Renault Megane (1, Classic, Coach, Scenic) Příčná ramena

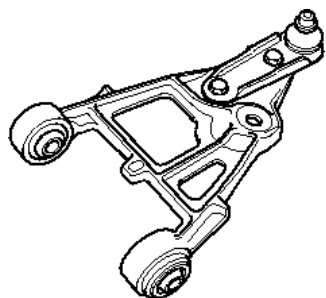
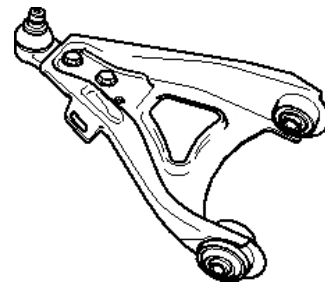
Firma Renault změnila u výše uvedených vozidel konstrukci příčných ramen. Stávající příčná ramena z šedé litiny byla nahrazena ocelovými rameny. Aby byla splněna specifikace výrobce vozidel, přešla firma TRW také na ocelová ramena. JTC334 a JTC335 byla nahrazena JTC1113 a JTC1114. Současně s tím se mění také provedení nosných kloubů z JBJ603 na JBJ761.

JTC334 nahrazen JTC1113

JTC335 nahrazen JTC1114

Vyměňte zásadně obě příčná ramena - JTC1113 a JTC1114 včetně nosného kloubu JBJ761. Stabilizátor a upevňovací díly se musí také vyměnit. Po výměně se musí provést proměření geometrie náprav. Navíc je třeba přesně dodržet všechny údaje výrobce vozidel týkající se výměny příčných ramen a nosných kloubů!
